Alcaldía Municipal del Distrito Central

Enmienda No. 4

La Alcaldía Municipal del Distrito Central (AMDC), comunica a todas las empresas constructoras Nacionales y que participan en el proceso de Licitación Privada Nacional No. **LPrNO-050-AMDC-097-2023: REMODELACIÓN DE BAÑOS PÚBLICOS EN MERCADO LOS DOLORES**, Con Código No. **2938**, de acuerdo a lo establecido en el Documento de licitación, clausula 11 “*Enmienda a los documentos de licitación*” incisos 11.1, 11.2, 11.3 y 11.4 de la sección I. “*Instrucciones a los Oferentes (IAO)*”, a través de la siguiente enmienda, se modifica el Documento de Licitación:

Imagen de mamparas con sus herrajes/cerrajería

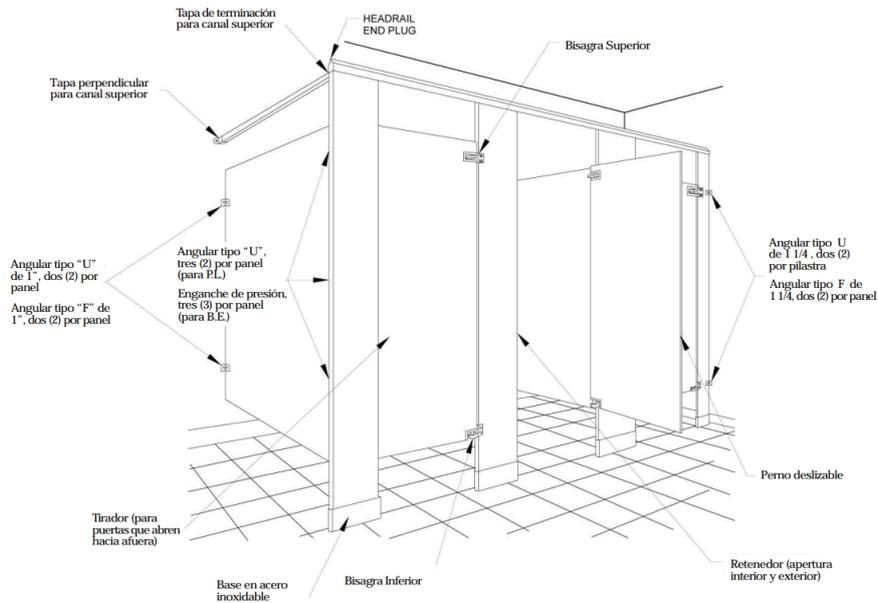
2.7 La actividad **F.6**; cambia su nombre y su especificación de **SUM/INST. DE CUBÍCULOS PARA BAÑO DE SÓLIDO FENÓLICO** por **SUM/INST. DE MAMPARA DE ACERO CON RECUBRIMIENTO EN POLVO**, y deberá de leerse de la siguiente manera:

F.6 SUM/INST. DE MAMPARA DE ACERO CON RECUBRIMIENTO EN POLVO

Este trabajo consistirá en el suministro e instalación de Mampara de acero con recubrimiento en polvo. La fabricación de las pilastras, paneles y puertas será de placas de acero, a las cuales se le adhiere un centro de cartón de panel de abeja bajo presión, resultando en pilastras de no menos de 1" de espesor y paneles y puertas de no menos de 1 1/8" de espesor. Los cantos de las unidades se unirán con un amarre mecánico, produciendo una unidad rígida. Todos los cantos estarán soldados y pulidos para una terminación suave al tacto humano. Las pilastras, paneles y puertas serán reforzados internamente para aceptar los herrajes/cerrajería que lo opera. Los paneles se unirán a las pilastras por tres (3) enganches de presión embutidos.

Los angulares de pared deben ser de material anticorrosivo, recubierto de cromo y ajustables para permitir las pilastras y los paneles separados de las paredes. Las bases de las pilastras serán de acero inoxidable 304 de 3" de altura.

Se recubrirá el acero galvanizado con una capa de acabado en polvo híbrido termo endurecido para mayor protección y durabilidad resistente a la corrosión, grasas, ácidos, cáusticos y manchas.

Las puertas se engancharán en bisagras antivandálicas. Cada bisagra será construida de material anticorrosivo recubierto de cromo. El pivote superior estará recesado en el canto de la puerta, a 2" de la parte superior de la puerta. El pivote tendrá un perno de tipo "Zitel" anclado arriba y abajo del pivote. La operación de la puerta será controlada por el pivote inferior, con perno de tipo "Zitel" que permite posicionar la puerta en cualquier posición cuando no está cerrada. En adición el herraje/cerrajería de la partición (mampara) también tendrá un perno deslizable, retenedor del perno y un enganche de abrigos, todos de material anticorrosivo, cubierto de cromo. Todo el herraje, con la excepción del enganche de abrigos, será instalado con tornillos pasantes.
